NEUBAUSTRECKE TRAM-WESTTANGENTE

Planfeststellungsabschnitt 1 – Planänderungsantrag (Tektur N) zum Planfeststellungsbescheid vom 04.09.2023

Unterlage 01.10n ERLÄUTERUNGSBERICHT Planänderung Haltestelle Andreas-Vöst-Straße

Stand: 14.04.2026

Abbildung 3: Haltestelle Andreas-Vöst-Straße, Auszug Tekturplan Unterlage 03.11A.02N

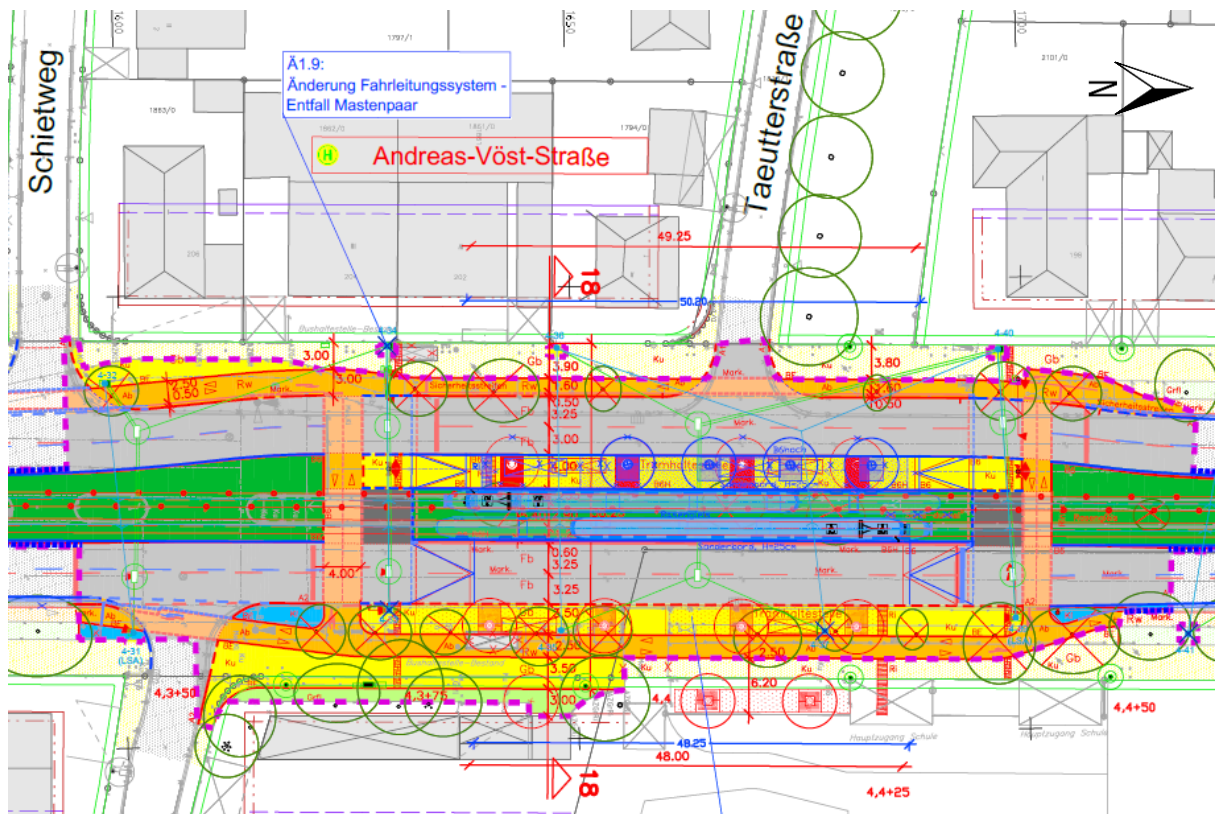
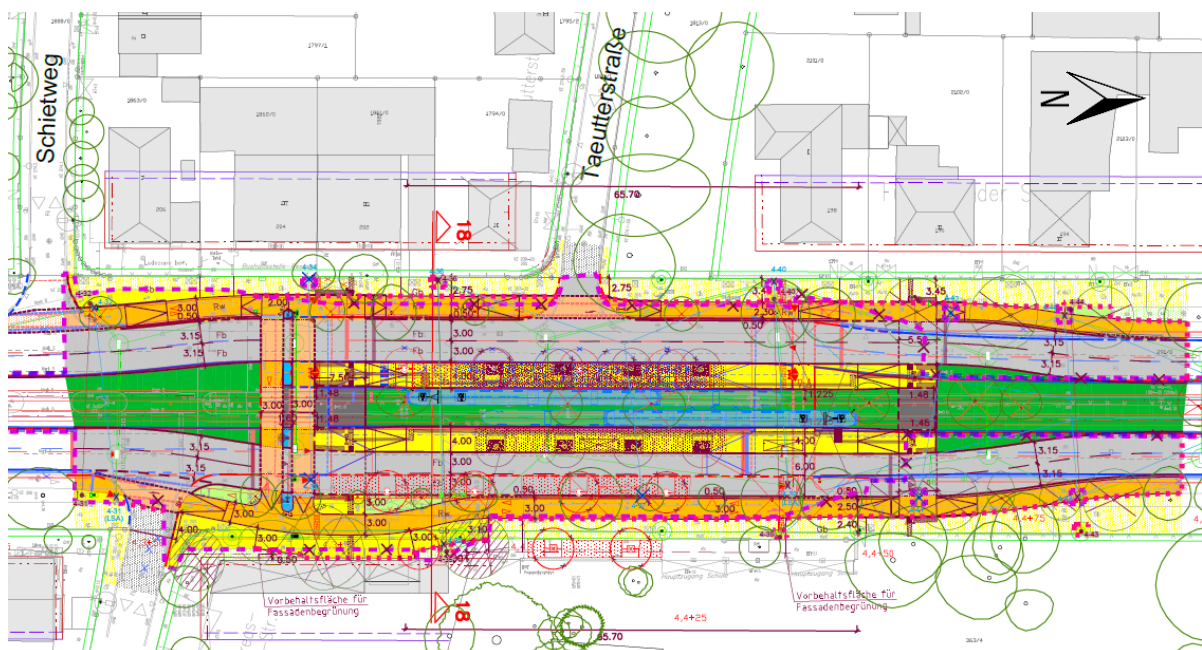
Für die Fahrtrichtung Nord soll die bisher geplante Zeitinsel mit angehobenem Fahrbahnbereich (s. Abb. 2) durch einen Bahnsteig in Mittellage, wie er auch für die Fahrtrichtung Süd bereits vorgesehen ist, ersetzt werden. Hierfür ist eine Verschwenkung der östlichen IV-Fahrbahn (Fahrtrichtung Nord) nach Osten erforderlich, um Platz für den Inselbahnsteig in Mittellage zu schaffen. Außerdem soll die gesamte Haltestelle um ca. 10 m nach Norden verschoben werden (s. Abb. 3), um die besonders vom Schülerverkehr beanspruchte Querungsstelle südlich der Haltestelle im Sinne einer höheren Kapazität

zu verbreitern. Durch diese Umplanung ergeben sich keine Änderungen gegenüber der bereits planfestgestellten Gleislage, diese bleibt unverändert. Die nördliche Querungsstelle verschiebt sich, bedingt durch verschiedene Grundstückszufahrten um ca. 22 m nach Norden.

Die planfestgestellte Planung zur Haltestelle Andreas-Vöst-Straße, die mit Bescheid vom 04.09.2023 genehmigt wurde, sah in Fahrtrichtung Nord/Romanplatz eine Haltestelle mit Zeitinsel und angehobenem Fahrbahnbereich vor. In Fahrtrichtung Süd/Aidenbachstraße ist ein Bahnsteig in Mittellage Teil der genehmigten Planung.

Aufgrund des östlich der Haltestelle anliegenden Schulcampus bestehen zur Haltestelle in Fahrtrichtung Nord Sicherheitsbedenken der TAB, da Fahrzeuge (z.B. sog. „Eltern-Taxis“), die während eines Tram-Halts zwischen den beiden Signalquerschnitten nördlich und südlich der Haltestelle gefangen werden, zu Behinderungen oder gar Gefährdungen von Fahrgästen (hier insbesondere Schüler und Schülerinnen) während des Fahrgastwechsels führen können. Halten diese Fahrzeuge an der Haltelinie des nördlichen Signalquerschnitts auf der linken Spur, ist auch der barrierefreie Ein- und Ausstieg bei Tür 1 der Tram blockiert. Trotz der grundsätzlich vom Gutachter als hoch bewerteten Verkehrssicherheit durch die signaltechnische Absicherung des Fahrgastwechsels müssen spät eintreffende Fahrgäste, die bei sich schließenden Türen den Zustieg zur Tram nicht schaffen, über die zweispurige Fahrbahn wieder zur Wartefläche der Haltestelle zurückkehren. Diese Verkehrssituation kann insbesondere im Schülerverkehr nicht ausgeschlossen werden.

Die Gleislage bleibt gegenüber der bisherigen Planfeststellung unverändert. Aufgrund der veränderten Lage und Breite der Querungsstellen für den Fuß- und Radverkehr ändert sich kleinräumig nur die Art der Gleiseindeckung. Der Gleisoberbau wird im Bereich der Haltestellen als Rasengleis, im Bereich der Radweg- und Fußgängerquerungen als geschlossener Oberbau erstellt.

Die Länge der Tramhaltestellen ergibt sich aus den beiden einfassenden Fuß- und Radwegquerungen, die sich wiederum an den bestehenden Grundstückszufahrten der Anwesen Fürstenrieder Straße 194, 196 im Norden und 202 im Süden orientieren. Die Vorhabenträgerin bereitet aktuell eine Fahrzeugbestellung für 6-teilige Fahrzeuge in Form von 3+3-teiligen Doppeltraktionen vor. Der Einsatz dieser Fahrzeuge ist baldmöglichst nach Lieferung und Zulassung vorgesehen. Durch die Lage der Bahnsteige zwischen den Zugängen ergibt sich eine ungewöhnlich große Nutzlänge der Haltestelle von

65,70 m, die sich aber in Verbindung mit den jeweils 4 m breiten Bahnsteigen positiv auf die verfügbare Haltestellenkapazität in Spitzenzeiten, insbesondere mittags bei Unterrichtsende, auswirkt.

Mit den 4,0 m breiten Bahnsteigen ergeben sich bei Berechnung der Nutzfläche nach EAÖ bei 1,5 m²/Person unter Berücksichtigung der Einbauten (Geländer, Bäume, Wartehallen, sonstige Einbauten) Kapazitäten von 148 Personen je Bahnsteig, die je nach Taktung spätestens alle 4 bis 6 Minuten bewältigt werden können. Die tatsächliche Belastung kann über die gestaffelte Gestaltung von Unterrichtsbeginns- und -endzeiten in gewissem Ausmaß gesteuert werden. Ferner bestehen an beiden Schulen inzwischen mit offenen Ganztagesangeboten verschiedene Betreuungsangebote, so dass keine regelmäßigen ausgeprägten Fahrgastspitzen zu erwarten sind. Nach den vorliegenden Hochrechnungen aufgrund von Fahrgastzählungen unter Berücksichtigung der Fahrgastprognose, die im Rahmen der Standardisierten Bewertung für den Förderantrag erstellt wurde, sind für die Fahrtrichtung Süden 112 und für die Fahrtrichtung Nord 82 Fahrgäste im 6 Minuten-Intervall zu erwarten, das den Berechnungen bei einer 4'/6'-Minuten-Taktung zugrunde liegt. Die geplanten Haltestellenkapazitäten können damit als auskömmlich angesehen werden.

Abbildung 4: Variante b mit Verlegung der nördlichen Furt

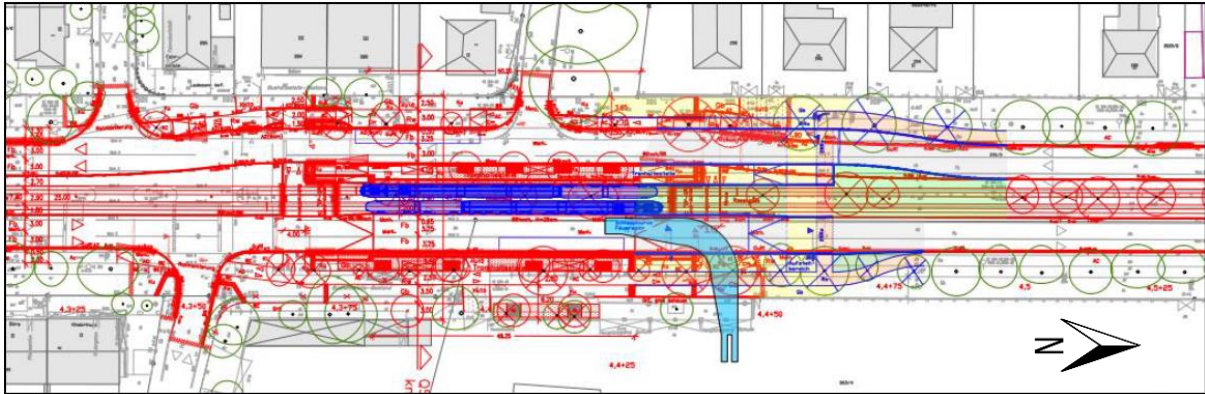
In dieser Variante sollte bei unveränderter Halteposition der Trambahnen und Beibehaltung des Konzeptes der Zeitinsel mit angehobenem Fahrbahnbereich (sog. „überfahrbares Haltestellenkap“) die nördliche Fuß- und Radwegfurt nördlich des nördlichen Pausenhof Tores angeordnet werden. Damit kann einerseits die Feuerwehrezufahrt zum Schulgelände aus dem Wartebereich der Fahrgäste zum

nördlichen Pausenhoftor verlegt werden, andererseits entsteht zwischen der Halteposition der Tram und der neu angeordneten Haltelinie für den Kraftfahrzeugverkehr ein Stauraum für ca. vier Fahrzeuge je Fahrstreifen.

Aufgrund der progressiven Schaltung der beiden Signalquerschnitte ist die Wahrscheinlichkeit gering, dass Fahrzeuge den dazwischen liegenden Bereich für den Fahrgastwechsel nicht räumen können. Für dennoch hier „gefangene“ Fahrzeuge, die z. B. kurz vor Einfahrt einer Tram in den Haltestellenbereich eingefahren sind, um dort Personen ein- oder aussteigen zu lassen (insbesondere sog. „Eltern-Taxen“), steht dann ausreichend Aufstellfläche zur Verfügung, um insbesondere den Fahrgastwechsel an der für die Barrierefreiheit besonders bedeutsamen Tür 1 der Tram nicht zu behindern.

Aus der Verlegung der nördlichen Furt resultieren ca. 7 zusätzliche Baumfällungen an beiden Fahrbahnrandern, die nicht vor Ort kompensiert werden können.

Der Einfluss der Vergrößerung der Räumstrecke im Haltestellenbereich durch die Verlegung der Fußgängerfurt auf die Leistungsfähigkeit war ebenso wie die Antragsvariante Gegenstand der verkehrstechnischen Untersuchung, die als Unterlage 11.02n beiliegt. Wie dort vom Gutachter ausgeführt ist die modifizierte Variante „überfahrbares Kap“ nicht ausreichend leistungsfähig, ebenso wie die ursprünglich 2020 beantragte und planfestgestellte Planung. Die aufgrund von Bedenken der TAB zusätzliche Signalisierung der Einmündung Andreas-Vöst-Straße in die LSA-Planung verschärft das Leistungsdefizit weiter. Die Zuweisung von Freigabezeiten der Nebenrichtung ging zu Lasten der Hauptrichtung in der Fürstenrieder Straße, so dass die LSA in der Morgenspitze bei dieser Variante nicht leistungsfähig betrieben werden könnte. Zudem wurde die insgesamt als hoch bewertete Verkehrssicherheit der Variante „überfahrbares Kap“ geringfügig schlechter bewertet als die der Antragsvariante. Insbesondere wegen der fehlenden Leistungsfähigkeit muss die Variante „überfahrbares Kap“ sowohl in der planfestgestellten als auch in der modifizierten Variante b gemäß Abbildung 4 ausgeschieden werden.

Abbildung 5: Variante c mit Verschwenkung des östlichen Gleises in Seitenlage

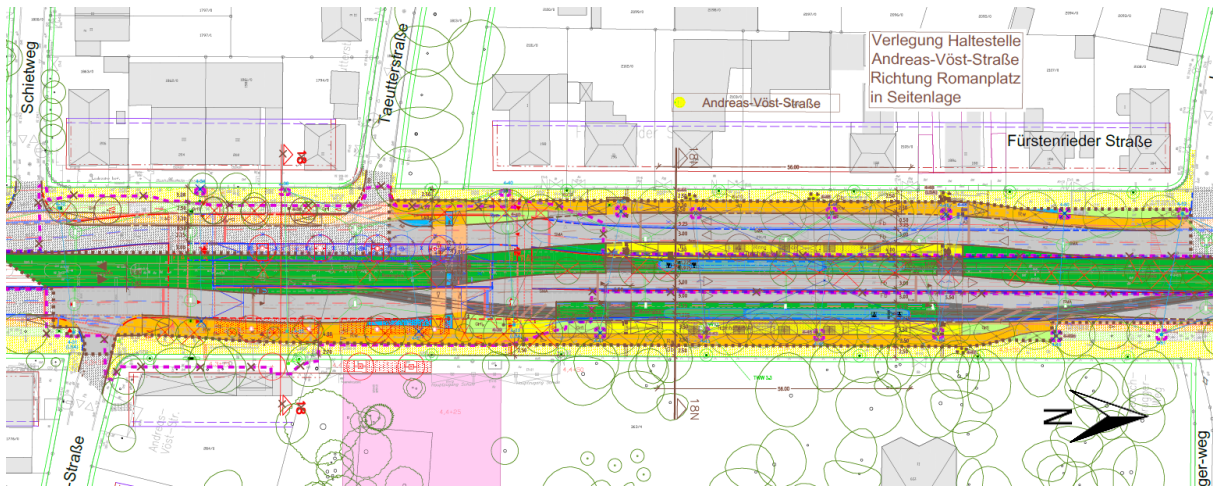
Diese Variante sieht vor, das nordwärts führende Gleis auf Höhe der Andreas-Vöst-Straße signalgesichert an den Fahrbahnrand zu verschwenken, während die Fahrspuren auf Höhe der Haltestelle in Straßenmitte verschwenkt werden (siehe nachfolgende Abbildung 5).

Da die Ausbildung einer barrierefreien Bahnsteigkante nicht mit der Querung durch eine Feuerwehru-fahrt vereinbar ist, muss die Haltestelle hier soweit nach Norden verschoben werden, dass sie einschließlich der Querungen an den beiden Enden der Haltestelle nördlich der Taeutterstraße zu liegen kommt. Die Verschiebung der Haltestelle verursacht die zusätzliche Fällung von 25 Bäumen, von denen 7 unmittelbar vor Ort durch Neupflanzungen ausgeglichen werden können.

Der unter den Varianten am höchsten einzustufenden Sicherheit für die Fahrgäste beim Einstieg vom Fahrbahnrand aus steht hier aber eine Gefährdung bei der Verschwenkung der Tram zurück in die Mittellage gegenüber. Bei Ausfall der Signalanlage ist für den links von der Tram geführten Verkehr nur schwer zu erkennen, dass die anfahrende Tram gleich die zweistreifige Fahrbahn queren wird, ohne dabei in Ermangelung eines linken Außenspiegels darauf achten zu können, ob der parallele Kfz-Verkehr der Tram den durch ein Andreaskreuz (Zeichen 201 StVO) gekennzeichneten Vorrang gewährt. Da das Fahrpersonal der Tram den von links hinten kommenden Verkehr auch nicht beobachten kann, besteht auch keine Möglichkeit, auf eine Missachtung des Vorrangs für Schienenfahrzeuge durch eine Schnellbremsung zu reagieren und so einen Unfall noch zu vermeiden oder zumindest die Folgen abzumindern.

Dieses Sicherheitsdefizit war ausschlaggebend dafür, diese Variante ebenfalls auszuschneiden.

Abbildung 6: Unterlage 14.10N, Seite 8: Auszug Fällplan Haltestelle Andreas-Vöst-Str., Stand 03/2025; zusätzliche Fällungen gelblich hinterlegt; rot hinterlegte Fällungen waren bereits mit Planfeststellungsbescheid vom 04.09.2023 genehmigt und sind bereits ausgeführt

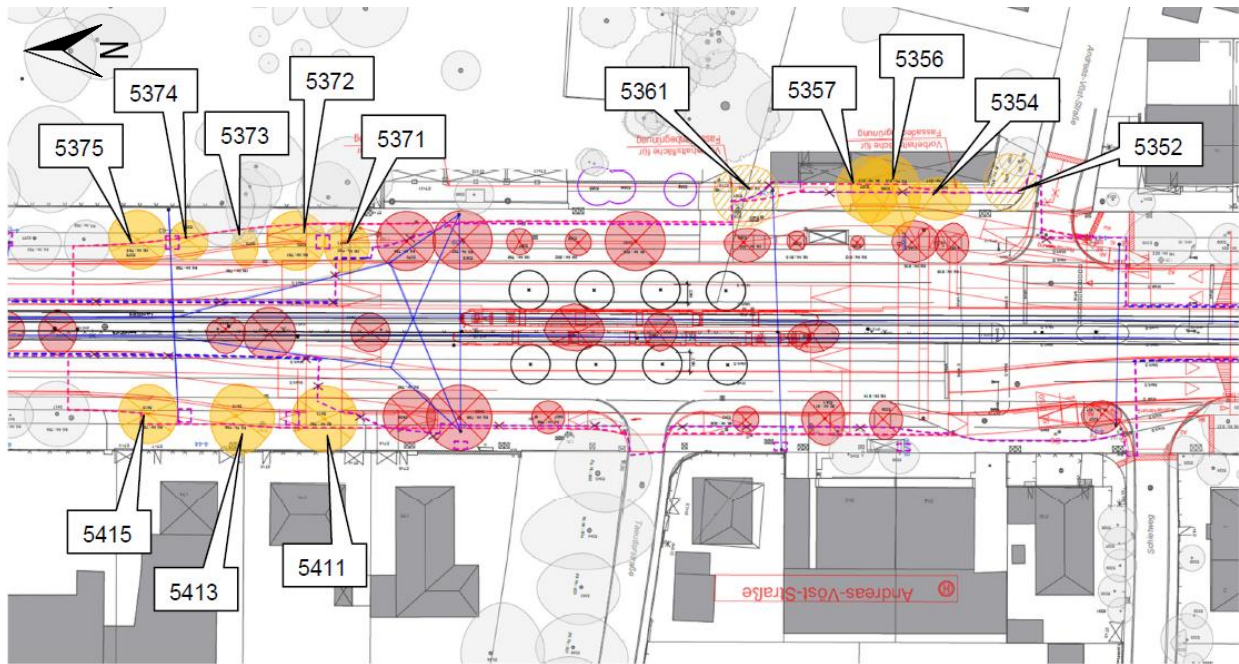
Die Variante der Haltestelle mit zwei Bahnsteigen verursacht die zusätzliche Fällung von 11 Bäumen. Zwei Weitere (Baumnummern 5352 und 5361 gemäß Abbildung 6) können trotz der Eingriffe in den Wurzelraum durch die Verschwenkungen von Geh- und Radwegführung an der südlichen Querung voraussichtlich erhalten werden. Dies kann jedoch abschließend erst baubegleitend geklärt werden, so dass diese Bäume vorsorglich mit dem Vermerk „Erhalt bauseits prüfen“ zur Fällung beantragt werden. Die bereits bisher auf den Fahrgastwarteflächen vorgesehenen 8 Baumpflanzungen werden in neuer Lage ebenfalls gepflanzt. Es verbleibt ein Defizit von 11 – 13 Bäumen, für die im gesamten Projektumgriff und der näheren Umgebung fortlaufend weitere Standorte gesucht werden. Soweit diese Suche nicht erfolgreich ist, kann das Defizit auch durch den vorhandenen Überhang in der Baumbilanz von 27 Bäumen (Stand Baumbilanz zur Tektur C, 03/2025) gedeckt werden, die an geplanten Neupflanzungen im Projekt über die Anzahl der verpflichtend auszugleichenden Bäume bisher hinausgehen. Die abschließende Dokumentation der Baumbilanz erfolgt im Rahmen einer Schlusstektur. Weitere Informationen können der beigefügten Unterlage 14.10N entnommen werden.
